SERVICE INFO – FAG 0026

Konstruktionsförändring hos dammskyddet

Ersättning av produkten 566283.H195 mot 566283.01.H195

Tillverkare: DAF

Bild 1: Utseendet på dammskyddet har ändrats

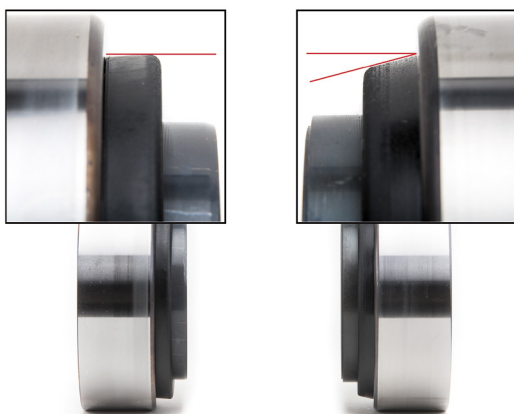
Vid ipressning av hjullager (kompaktlagerenhet) med best.nr. 566283.H195 kan dammskyddet deformeras hos vissa nav.

I värsta fall blockeras därigenom lagret och därför kan inte hjulnavet rotera, eller går det mycket trögt.

Av denna orsak har ett annat dammskydd utvecklats (se bild 1).

Som följd av den tekniska förändringen har beställningsnumret på detaljen ändrats från

566283.H195 till 566283.01.H195.

Bild 2: Nytt utförande (566283.01.H195)
